改善箇所説明図①

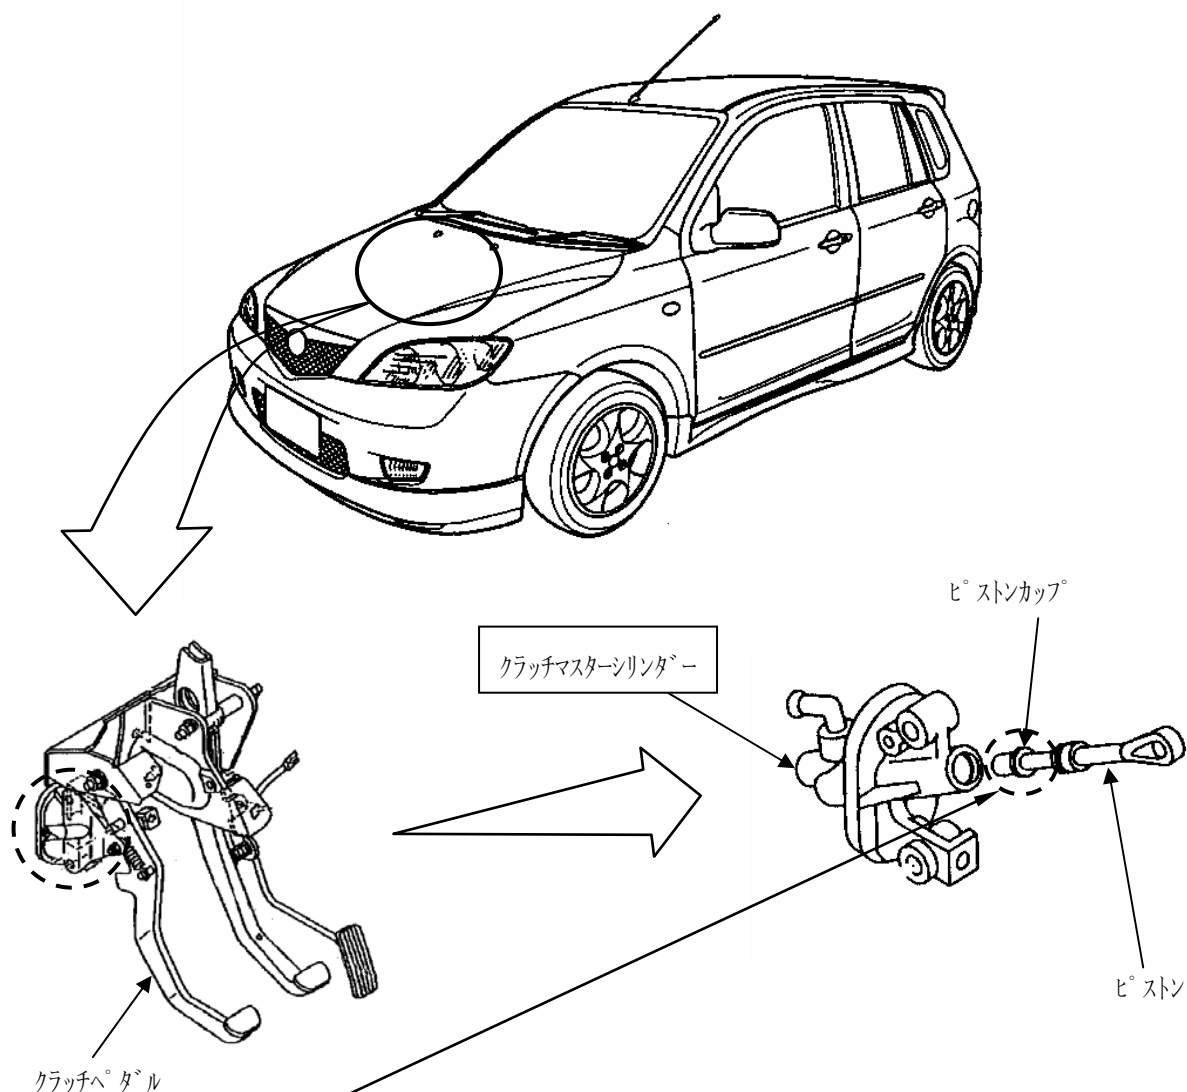
基準不適合発生箇所

クラッチマスターシリンダー内のピストンカップの材質が不適切なため、当該ピストンカップが早期に摩耗することがある。そのため、そのまま使用を続けると、シール不良となり、クラッチの液圧が低下するものがあり、最悪の場合、クラッチが切れなくなり走行不能となるおそれがある。

改善の内容

全車両、クラッチマスターシリンダーを対策品と交換する。

注：□は交換部品を示す。

識別：クラッチペダルの側面に黄色ペイントを塗布する。
